R-3770-2011

PROJET LECTURE À DISTANCE – PHASE 1

MÉMOIRE AMENDÉ DE L'UMQ

19 décembre 2011

Tableau R-1.3 :
Répartition du parc de compteurs par type et par tranche d'âges

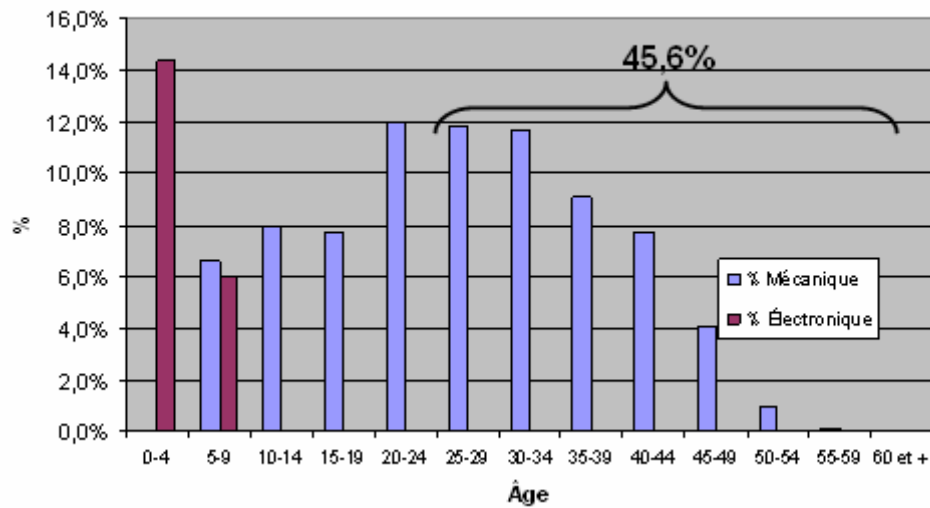
À partir de ce graphique, on peut estimer les valeurs numériques que l'on retrouve dans le tableau 5 en pourcentages et dans le tableau 6 en nombre, étant donné le nombre total de compteurs de 3 825 231 présentement en service⁹.

Suite à une demande de l'UMQ lors de la séance de travail du 14 septembre 2011, le Distributeur a fourni la figure E.12¹⁰ reproduite ici.

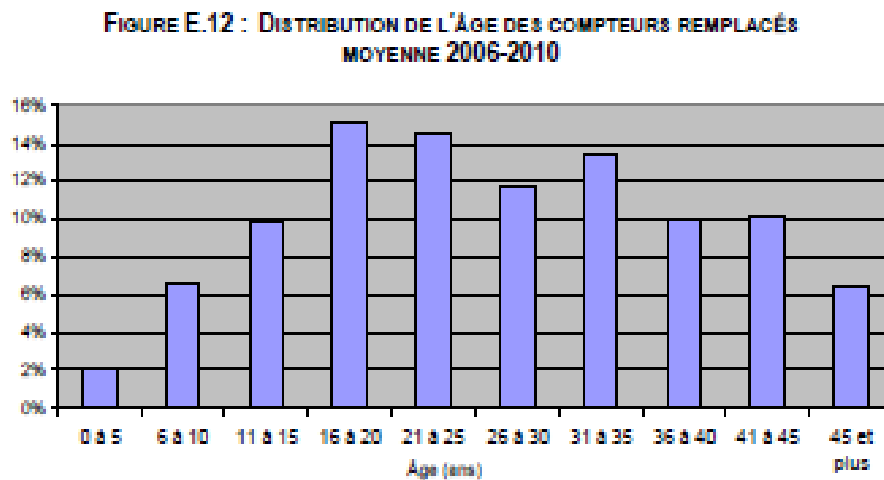
À partir de ce graphique, on peut estimer les valeurs numériques que l'on retrouve dans le tableau 7.

En se basant sur le tableau 7, un compteur qui aurait, par exemple, entre 0 et 5 ans aurait 2,0% de probabilité d'être remplacé avant son 6^e anniversaire, 6,3 % d'être remplacé entre l'âge de 6 et de 10 ans et ainsi de suite. À l'autre extrême, un compteur qui aurait entre 41 et 45 ans aurait $10,2 / (10,2 + 6,2) = 62,195\%$ de probabilité d'être remplacé avant son 46^e anniversaire et le reste, soit 37,805 % de probabilité d'être remplacé après l'âge de 46 ans.
